Appel d'offres n° 1/2026 portant sur onze projets d'installation éoliennes de production d'électricité en mer en mer, incluant des sites situés au sud de la Bretagne (1 projet), en mer Méditerranée (2 projets) et en Sud-Atlantique (1 projet), précédemment associés aux procédures AO9 pour les trois premiers projets et AO7 pour le quatrième

Lot de réponses aux questions des candidats sur les études techniques transmises lors des précédentes procédures d'appels d'offres susmentionnées

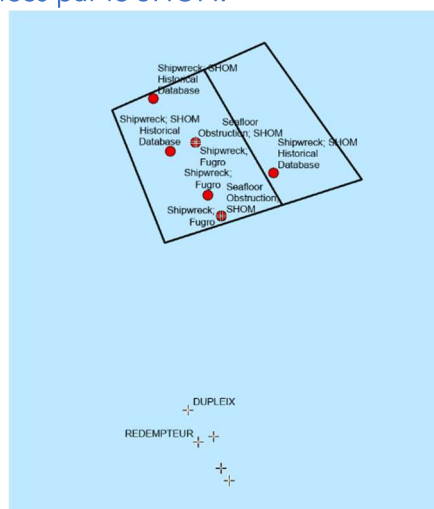
Q: Il semblerait qu'il y ait une incohérence entre le nombre et la position d'épaves rapportés sur le site entre les 2 sources suivante :

- SHOM Lot T4.A: les données numériques (Shapefile) rapportent la présence de 5 épaves sur le site
- Fugro rapport AO7 - Integration and Interpretation Report OWF (Final): la présence de 2 épaves confirmées par le SHOM, et une 3ième potentielle épave non-interprétée par le SHOM sont rapportées.

Pouvez-vous résoudre ce conflit d'interprétation et fournir la base de données devant être prise en compte pour le développement de la zone ?

Les données du SHOM ont été reprises telles qu'elles ont été reçues et comparées aux points fournis par Fugro.

Vu la répartition des points noirs cependant, il apparait assez nettement que :

- Les épaves du SHOM sont hors zone (voir image ci-dessous) : il y a un très net problème dans les coordonnées fournies. Vu la répartition des croix à l'extérieur, elles correspondent assez nettement aux points rouges dans la zone Oléron 2. Celles-ci inclues trois points de données historiques du SHOM basées sur une localisation approximative d'un naufrage (ancien puisqu'on parle de 1916 pour le Rédempteur et le Duplex, voir <https://www.groix-historique.fr/la-guerre-14-18/1915-16-civils-en-mer/dundee-r%C3%A9dempteur/>; <https://www.groix-historique.fr/la-guerre-14-18/1915-16-civils-en-mer/dundee-duplex/>). Ces points sont d'ailleurs inclus dans les points Fugro (« Shipwreck : SHOM Historical Database ») ainsi que deux obstructions identifiées par le SHOM sur la MBES

- En se basant sur les données disponibles (MBES), trois objets sont identifiés sur le seafloor, tous trois étant assez nettement des épaves (« Shipwreck ; Fugro »). Deux d'entre eux corrèlent bien avec les obstructions identifiées par le SHOM.

- Trois obstructions au seafloor (des épaves) ;
- Deux points correspondant aux obstructions identifiées par le SHOM qui correspondent à deux des épaves identifiées par Fugro ;
- Trois points correspondant aux localisations des épaves basées sur des rapports de naufrage historique. Les épaves identifiées sur la donnée au seafloor correspondent sans doute à ces trois épaves dont la localisation historique est très imprécise.

Conclusion : Il faut prendre en compte les points dans le fichier suivant : OWF_AO7_GPY_FEATURES_2024.gdb\OWF_AO7_Geophysical_Survey\SEABED_FEATURE_PNT décrit comme « Shipwreck; Fugro ».
